**Modulo per la presentazione delle osservazioni per i piani/programmi/progetti sottoposti a procedimenti di valutazione ambientale di competenza statale**

ID: 10116

Progetto per la realizzazione di un impianto pilota geotermico, denominato "Impianto Geotermico Pilota denominato Latera", da realizzarsi nei Comuni di Latera e Valentano (VT).

**Figura 1:** Limite del permesso "Latera Pilota (linea rossa), limite del bacino idrogeologico del Lago di Bolsena (linea blu) e limite del bacino idrologico del Lago di Bolsena (linea verde). Sono indicate le posizioni dei pozzi di produzione LT1 e LT3, e dei pozzi di reiniezione (LT2 e LT4).

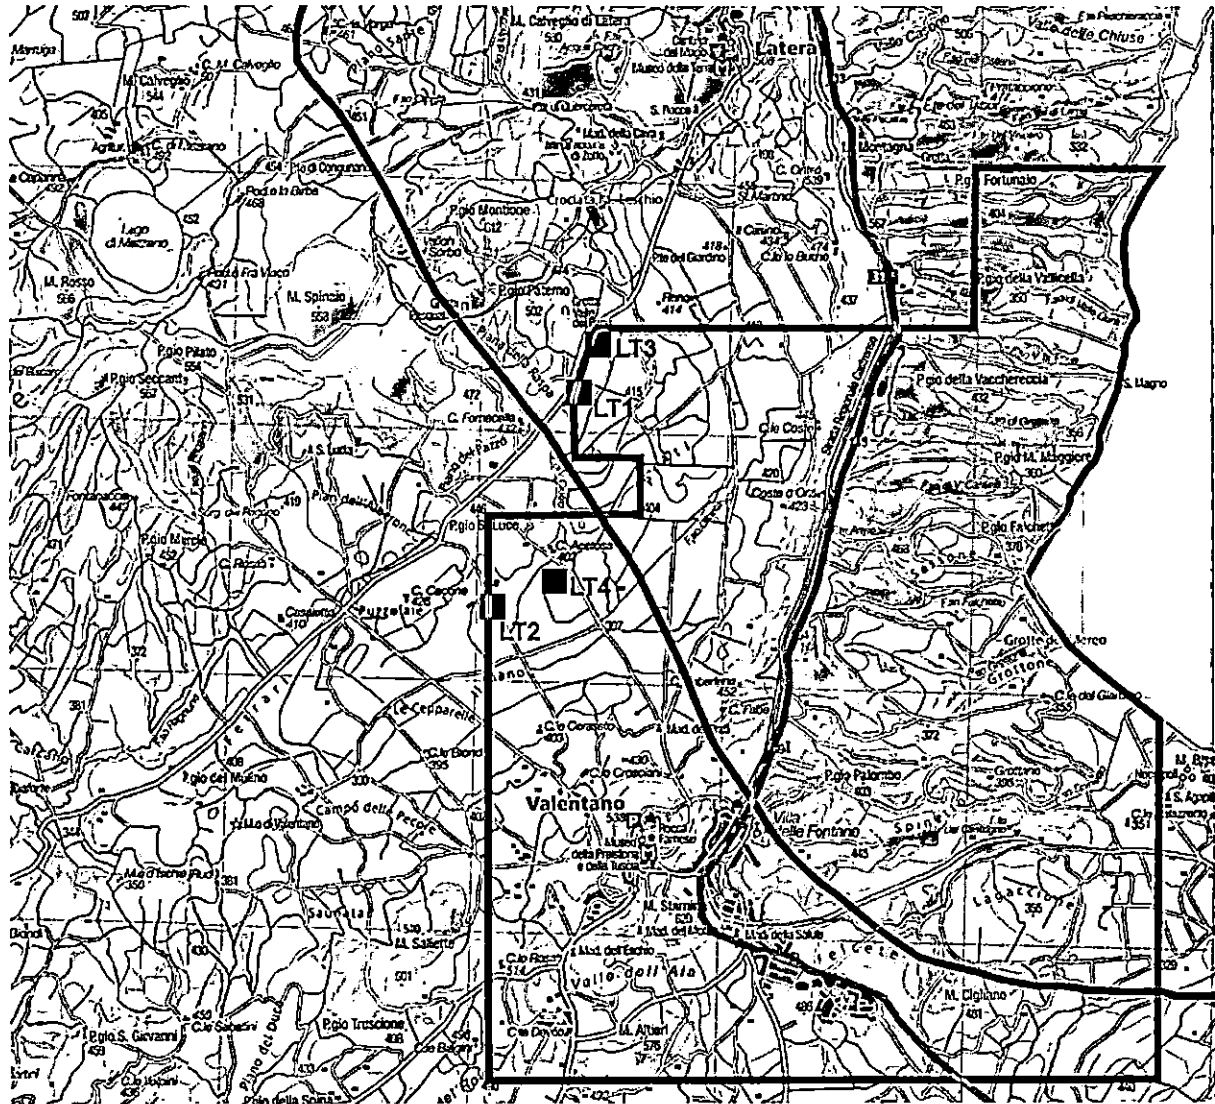
Indizi per l'esistenza reale di questi meccanismi vengono da testimonianze raccolte nella popolazione circa variazioni di livello di alcuni pozzi superficiali, e inquinamento di altri pozzi durante l'esercizio della centrale di Latera (dal 1999 al 2000). Purtroppo, le carenze delle indagini geologiche presentate – assenza di una mappatura del sistema di faglie e fratture della zona, nessuna informazione sulla permeabilità nei piani di faglia ecc. - non permettono una stima dell'importanza di questi effetti che riguardano l'acquifero del Lago di Bolsena, del Lago di Mezzano e del sistema Fiora-Olpeta (vedi carta qui sotto).

**In conclusione**, il progetto omette la discussione del rischio di depauperamento e inquinamento degli acquiferi superficiali durante l'esercizio dell'impianto, causato dalla depressione che si crea nel serbatoio vicino al punto di prelievo e dalla sovrappressione vicino al punto di reiniezione del fluido geotermico.

Rinunciare alla realizzazione del progetto che presenta rischi reali e difficili a quantificare per gli acquiferi superficiale del comprensorio.
